改善箇所説明図

改善の内容

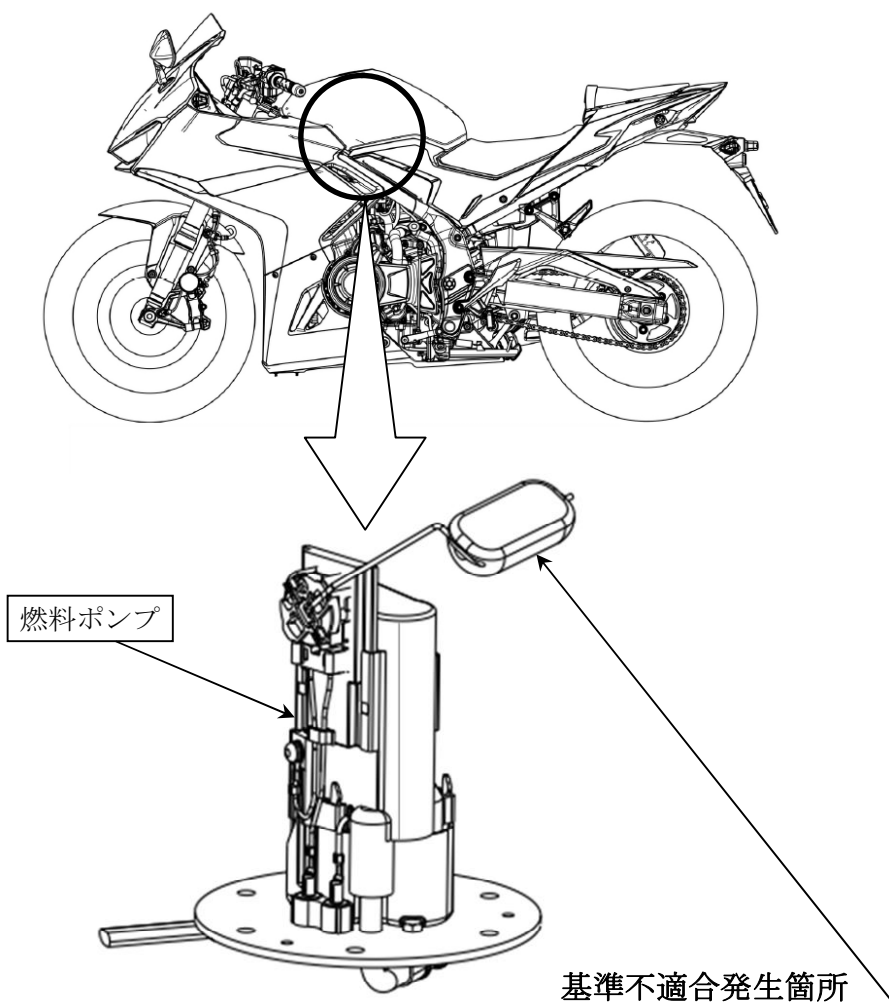
燃料ポンプにおいて、工場内修理用の部品管理が不適切なため、異品の燃料ポンプを組付けた。そのため、燃料残量測定器が燃料タンク内の構成部品に引っ掛かり、燃料残量表示灯が正しく表示されず、そのまま走行を続けると、燃料切れとなり、走行中にエンジンが停止して再始動できなくなる。

全車両、燃料ポンプを正規品に交換する。

注： は交換部品を示す。

識別：車台番号打刻部付近に赤色の識別ラベルを貼付する。
